# 第2回検討委員会における指摘事項への対応案 (提言関係)

# 指摘事項への対応案(提言関係)①

# 【別紙1】アンケート調査において管理者が挙げた課題に対する対応

# 【別紙2】現場操作員が危険となった場合の対応の実態について

## 現場操作員の安全性の確保に関する課題

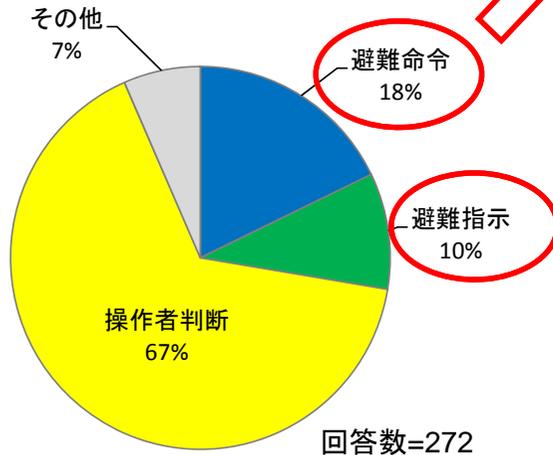
現場操作員が危険な状態となった場合に管理者が避難指示等を行うこととなっている運用例がある(約3割)一方、現場操作員の安全性の確保に関する課題として、「避難指示の内容、時期」や「連絡手段」等が挙げられた。

○詳細にヒアリングを行ったところ、避難指示等を行うこととなっているものの、災害発生時にこれらの指示等を現場操作員に伝達する基準等を設けていないなど、指示等を的確に伝達できない可能性があり、最終的には現場操作員の判断で避難を行う場合が多いと考えている管理者がいることが明らかとなった。

○また、停電や通信の輻輳等により、連絡手段が使用できなくなる場合や連絡手段が十分整備されていない場合も考えられる。

○このため、避難指示の内容、時期等をあらかじめ定めておくだけでなく、避難指示等を待たない退避ルールも定めなければならない旨ガイドラインに追加。(第6章第1節1. 1)

○さらに、災害時には停電や通信の輻輳など指示・報告の支障となる事態が発生することも想定し、必要に応じ二重化を図るなど、確実に指示・報告ができるよう留意する旨ガイドラインに追加。(第5章第2節2. 3)

○また、ガイドラインの添付資料1「津波・高潮対策 体制・運用チェックシート」において、下記の項目をチェックすることとなっている。

これらの項目を含め、体制・運用の把握においては、様々な状況を想定し、訓練を実践的に行った上で整理することが望ましい旨ガイドラインに追記。(第3章第2節2. 1)
